瑞泉文苑二期方案变更

设计单位：广州博厦建筑设计研究院有限公司

2#楼 三、五、七、九层平面图

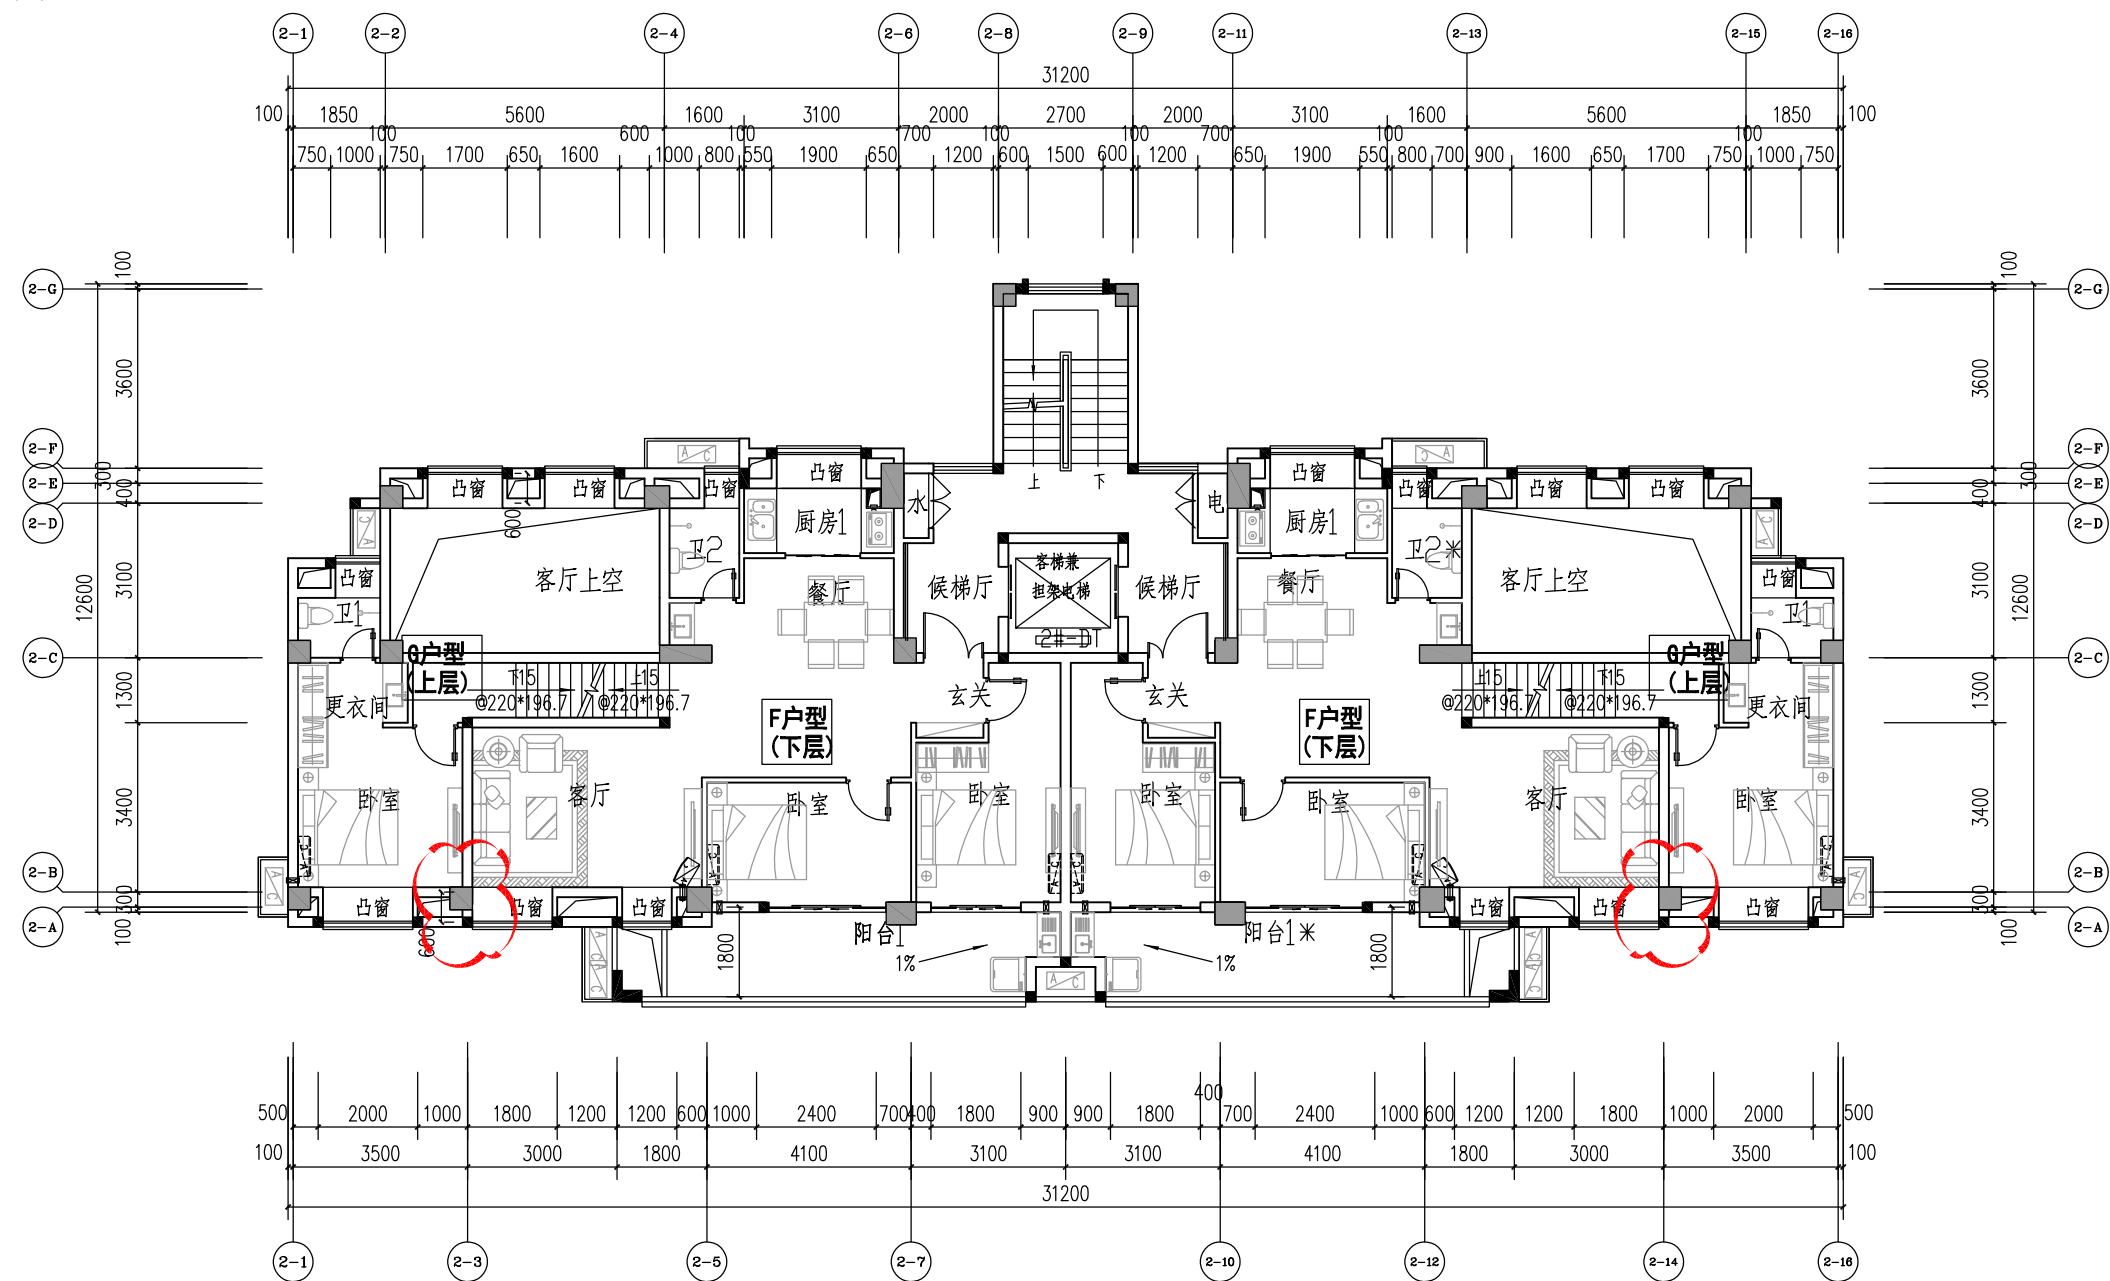
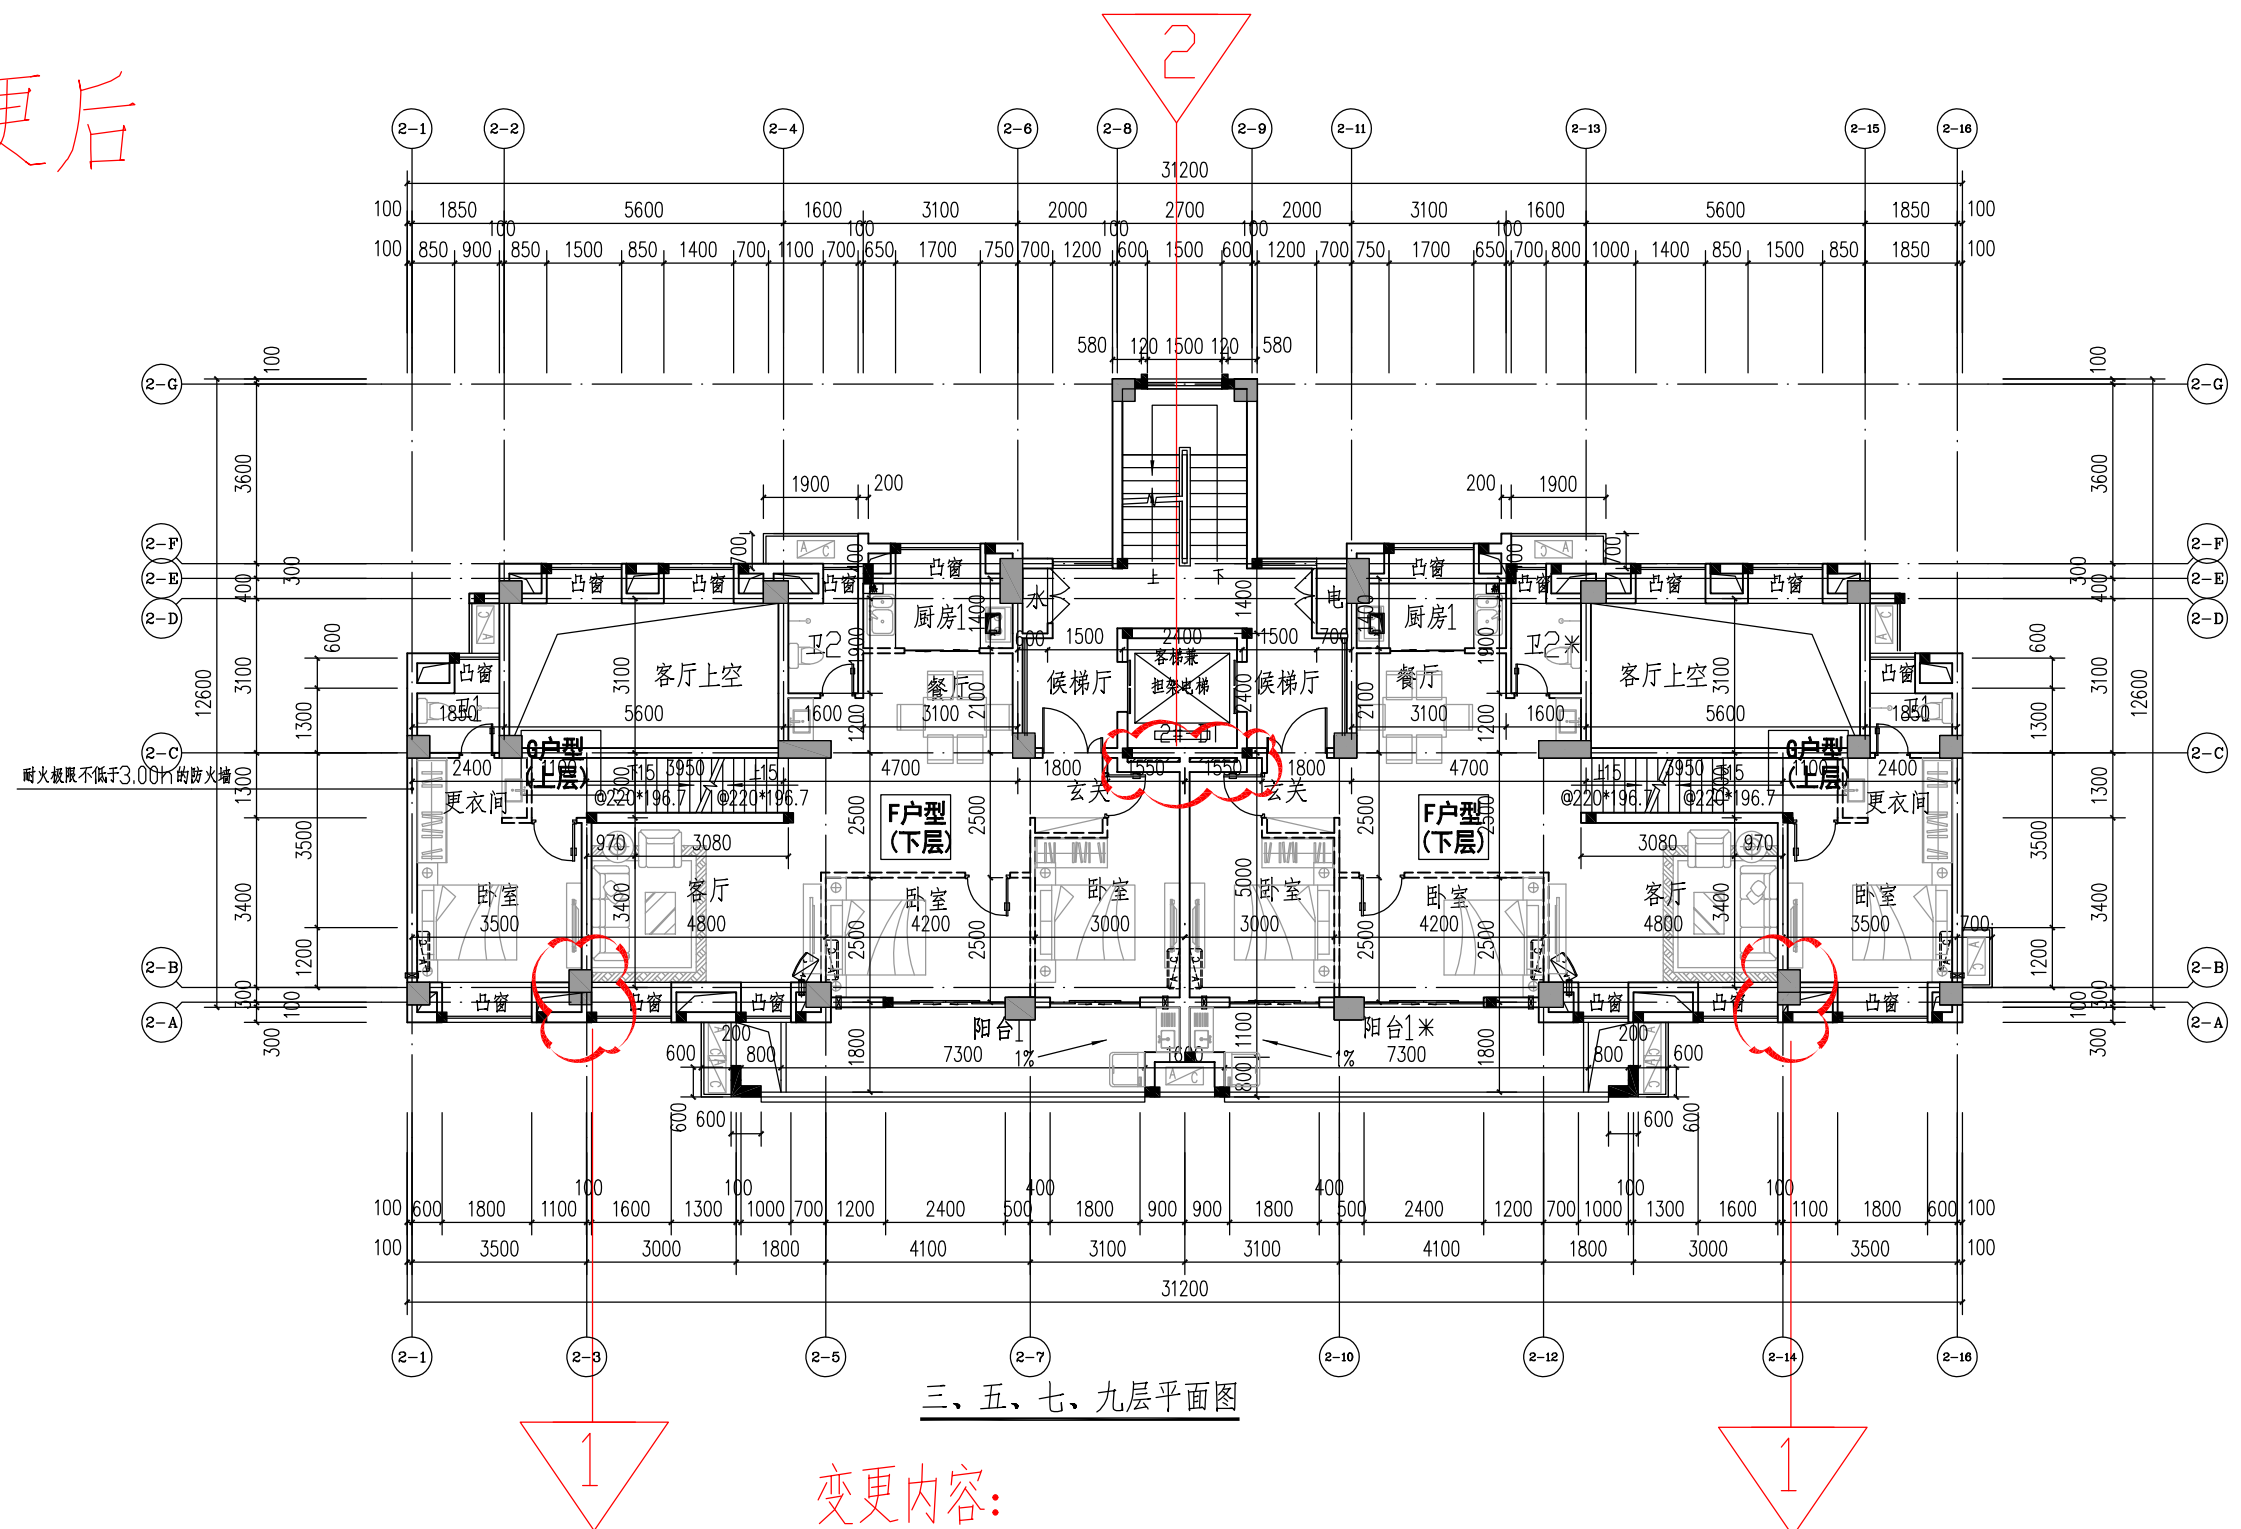
- 1.图中②-A轴交②-3及②-14轴柱子往②-B方向移250mm与外墙平
- 2.图中②-C轴交②-8轴、②-9轴增设一段电梯隔音墙
